FL1.2

91.02

Service Information

Fig. 1

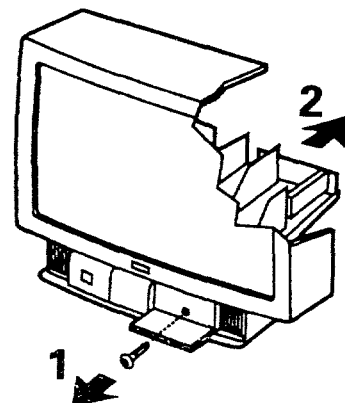
Durante la produzione, a partire dalla settimana 9147, il pannello di comando è stato fissato con una vite tra la faccia anteriore e il mobile (vedasi Fig. 1). Ciò significa che occorre togliere questa vite prima di poter estrarre dal retro il telaio e metterlo in posizione di manutenzione.

Numeri di codice senza foro filettato

ornamental plate	4822 454 12753
holder for keyboard	4822 256 91809
keyboard	4822 218 20986

Numeri di codice con foro filettato

ornamental plate	4822 454 12811
holder for keyboard	4822 256 91877
keyboard	4822 218 21075
